Tampereen kansallisen kaupunkipuiston tilannekatsaus

KH 11.5.2020

Palaute kansallisen kaupunkipuiston valmisteluaineistosta

Muutosesitykset nähtävillä olleeseen rajausehdotukseen

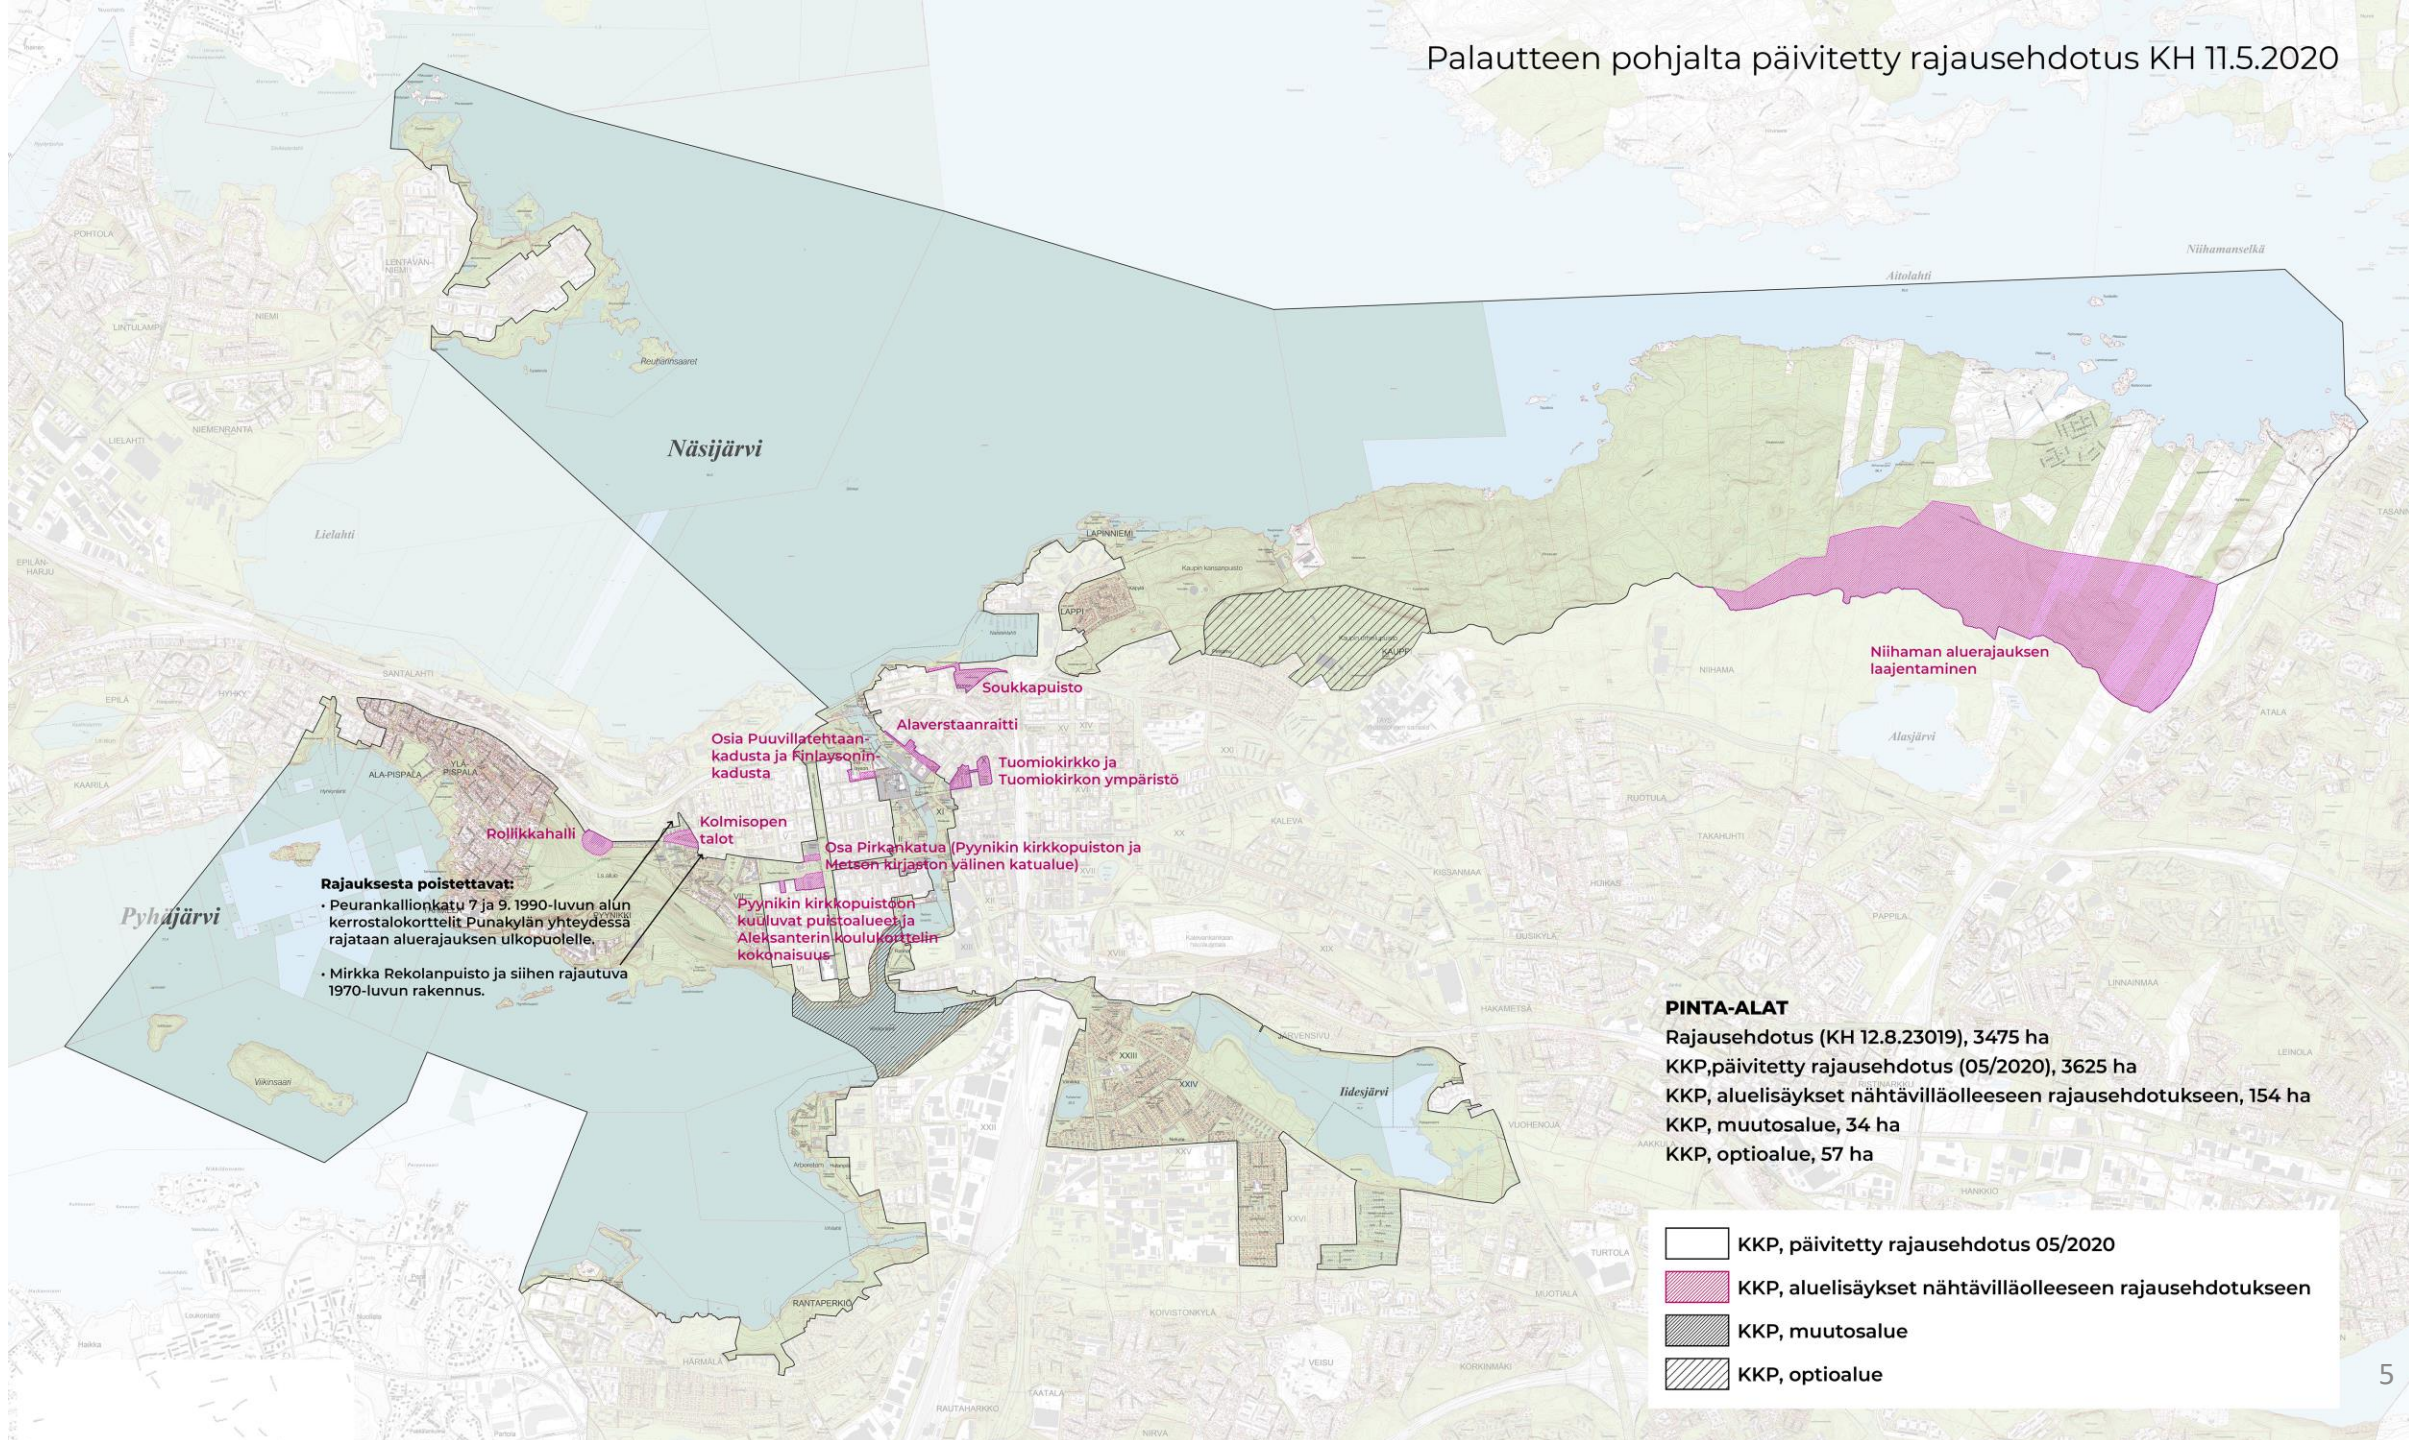
- Niihaman aluerajauksen laajentaminen
- Tuomiokirkko ja Tuomiokirkon ympäristö
- Alaverstaanraitti
- Soukkapuisto
- Osia Puuvillatehtaankadusta ja Finlaysoninkadusta
- Pyyntikin kirkkopuistoon kuuluvat puistoalueet ja Aleksanterin koulukorttelin kokonaisuus
- Osa Pirkankatua (Pyyntikin kirkkopuiston ja Metson kirjaston välinen katualue)
- Kolmisopen talot
- Rollikkahalli

- Peurankallionkatu 9 ja 7. 1990-luvun alun kerrostalokorttelit Punakylän yhteydessä.
- Mirkka Rekolanpuisto ja siihen rajautuva 1970-luvun rakennus.

Muita palautteessa esitettyjä rajausmuutoksia ei esitetä muutettavaksi.

Rajausehdotukseen on lisäksi tehty pieniä teknisiä tarkastuksia.
